# 國道3號龍潭路段 增設交流道工程

## 第2場公聽會簡報

中華民國106年5月11日

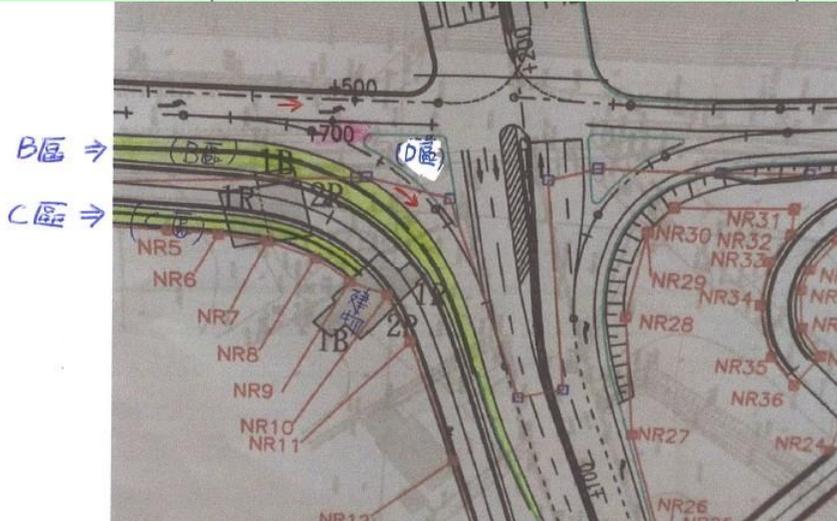
所有權人及利害關係人	陳述意見內容	需地機關 回應及處理結果
周秀鳳  (106.4.24 補充)	1. 龍潭高原里設交流道於道路條件、地形及交通需求配置上，設立直線後，左、右轉有何困難點？ 2. 地號0268-0093為現有合法建物租用，於此次徵收房子可能被裁掉”一半”，我們已與承租戶簽約至110年，且最近房子才重新裝潢，請問你要我們如何和承租戶協商處理？裝潢費用要如何補償？ 3. 以空照圖看高速公路旁空地”A區”(如附圖一)，空地如此的寬，為何不能加以利用，以減少私有土地的徵收面積。	1. 為減少交流道設施所需用地面積，交流道方案採最節省用地需求之鑽石型交流道布設，基於滿足交通需求及路口運轉考量，進出匝道於銜接路口處均採槽化處理，右轉車不受路口號誌管制以提昇行車效率，因此，右轉車道配合行車速率布設適當之曲線，以符合安全及效率。 2. 目前地上物拆遷補償相關辦法並無建物租用額外補償之規定，有關建物租用及承租戶問題仍請台端與承租戶協商處理。 另有關裝潢費用，本案地上物補償將依桃園市政府訂頒「桃園市興辦公共工程建築改良物拆遷補償標準」辦理，前項標準附表一(評點基準表)已納入相關裝潢項目並按重建價格計算補償費用。 3. 本交流道以桃68為連絡道採鑽石型布設，為工程減量及施工期間桃68之交通維持，現有桃68跨越橋將予保留不拆除，而該跨越橋橋台兩側均超出所述之”A區”外且高差大，因此，新設匝道如沿”A區”布設將無法順利銜接桃68，且路口緩衝停等空間亦過小，無法滿足交通運轉需求。

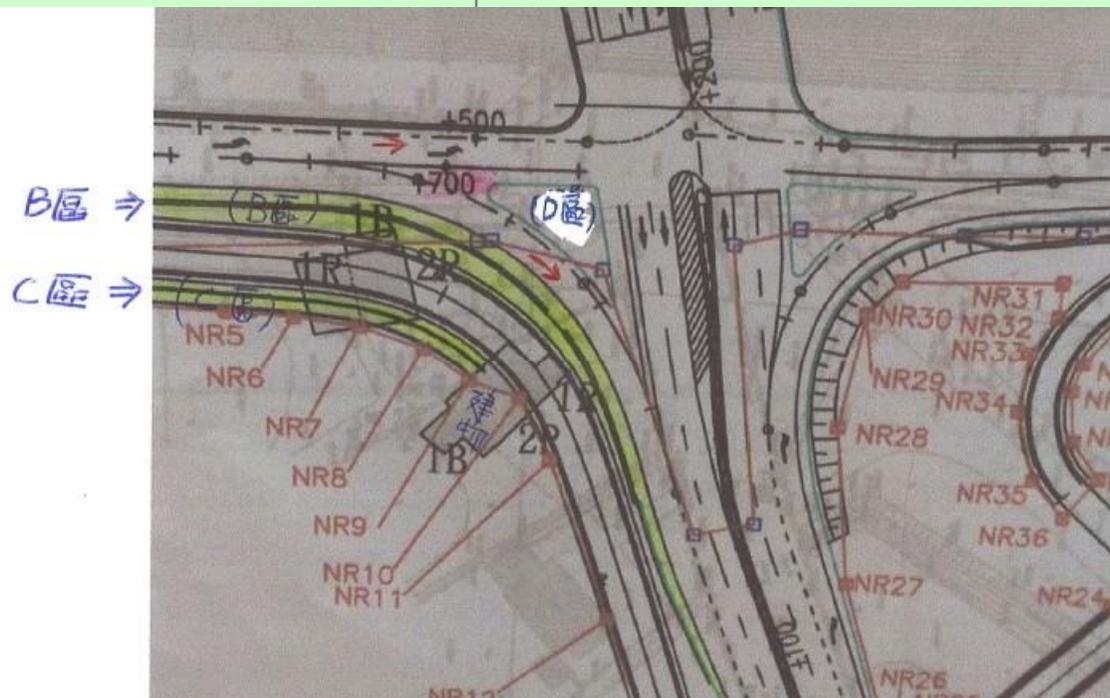
所有權人及利害關係人	陳述意見內容	需地機關 回應及處理結果
周秀鳳 (106.4.24補充)	<p>4.高原路高速公路設置規劃圖(如附圖二)，有螢光筆畫的區域”B區”及”C區”其用途為何?是否減少或刪除該區的面積，以減少私有土地的徵收面積。</p> <p>5.高原路高速公路設置規劃圖(如附圖二)”D區”的三角形面積可否再縮小，以減少私有土地的徵收面積。</p>	<p>4.”B區”：包括南出匝道之路肩(約2.3公尺)、護欄(約0.55公尺)及該匝道與改道後地區道路間高低落差之斜坡緩衝空間(約1~3公尺)。</p> <p>”C區”：係原灌、排水設施改道復原所需，並須連結上、下游設施及鄰地使用。</p> <p>5.”D區”：係南出匝道與連絡道銜接路口槽化區，用以區隔不同方向車道、設置交通工程設施及交警執勤之用。為提昇路口行車效率，右轉車不受號誌管制，因此，右轉車道須配合行車速率布設適當之曲線而與其它方向車道形成槽化區，以符合行車安全及效率。</p>

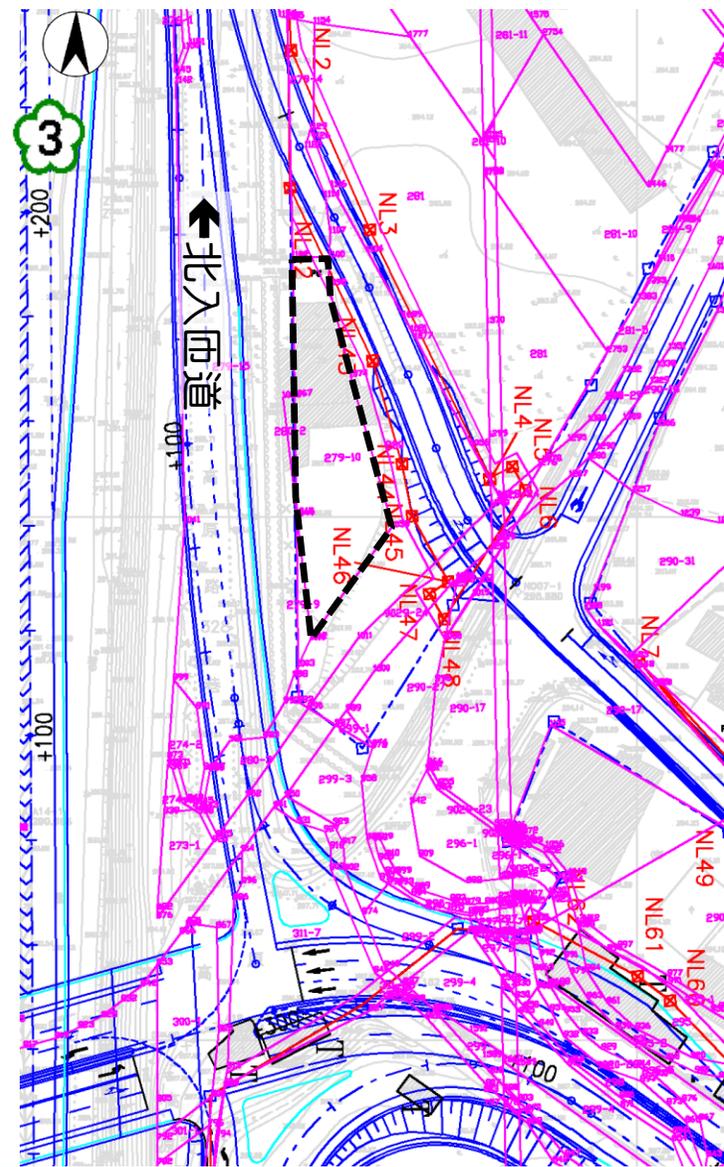
所有權人及利害關係人	陳述意見內容	需地機關 回應及處理結果
<p>王陳碧雲 (106.4.27 補充)</p>	<p>1.詢問交流道會擴到家門口嗎? (1)若會：請求徵收。 (2)若不會：請求加隔音牆。 理由： ①道路在門口無法住人 ②農作物及住家均需要隔音隔塵</p> <p>2.舊道路改成交流道無法通行，而新增加道路無經過我家形成孤島，需增設出入口連結新設馬路到我家以解決我家出入問題。</p>	<p>1.(1)不會，依目前規劃之交流道北入匝道行車道與貴住戶門口約仍有10公尺以上距離。 (2)經評估該建物位置預測未來噪音量尚符合「陸上運輸系統噪音管制標準」，且新設匝道與建物受音體間尚有植栽作為阻隔，現配合環評審查需加強植生復原之要求，擬規劃以複式密植栽，作為該建物周圍之隔音隔塵緩衝，待未來通車後之噪音量發展，再視情況增設其它保護措施。</p> <p>2.依目前規劃，原地區道路(高原路328巷)將改道以維持其連通功能，改道後之地區道路緊鄰貴住戶土地，可連接原門口進出巷道，施工期間，將由施工單位協助新設道路進出相鄰巷道之順接施作。</p>
